LA CONTRALORÍA
GENERAL DE LA REPÚBLICA DEL PERÚ

INFORME DE VISITA DE CONTROL Nº 15530-2021-CG/PC-SVC

"EJECUCIÓN DE LA OBRA: REHABILITACIÓN DE LOS SISTEMAS DE AGUA POTABLE Y SISTEMA DE ALCANTARILLADO SANITARIO EN LOS BARRIOS DE PEDREGAL, LOS GIRASOLES DEL BARRIO LAS LOMAS, CALLE LOS ÁNGELES Y SECTOR CHUPA EN EL BARRIO PUEBLO VIEJO; DEL DISTRITO DE ACOBAMBA, PROVINCIA DE ACOBAMBA, DEPARTAMENTO DE HUANCAVELICA"

Imagen n.° 9
Información disponible en buscador público del aplicativo Infobras.

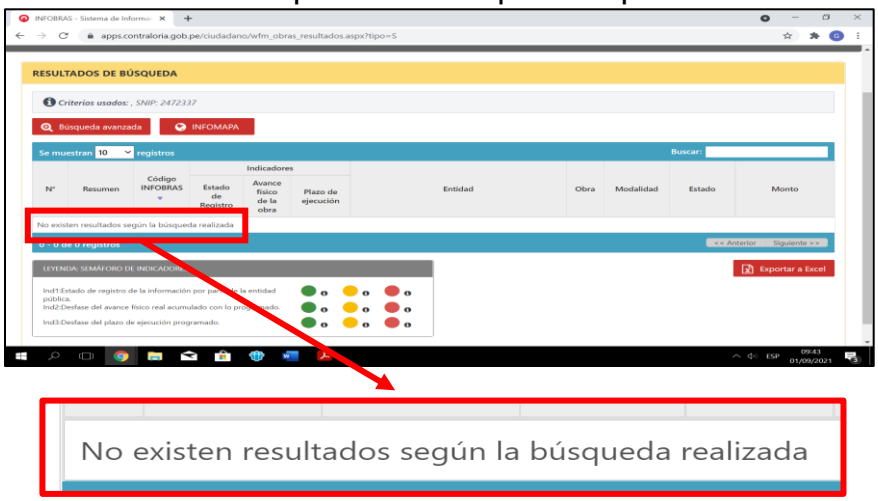
De la revisión efectuada al Sistema Nacional de Información de Obras Públicas Infobras, no se advierte información alguna respecto a la ejecución de la obra en el aplicativo informático, el cual es de carácter obligatorio para las entidades conforme establece la directiva n.° 007-2013-CG/OEA "Registro de Información y Participación ciudadana en el control de obras públicas – Infobras". Al respecto, durante la visita de control se informó a la comisión de control que en la última valorización se tiene un avance físico de 14.12% correspondiente al mes de julio 2021; sin embargo, de la verificación realizada el 1 de setiembre de 2021, dicha información no se puede verificar en el aplicativo Infobras, conforme se aprecia en las siguientes imágenes:
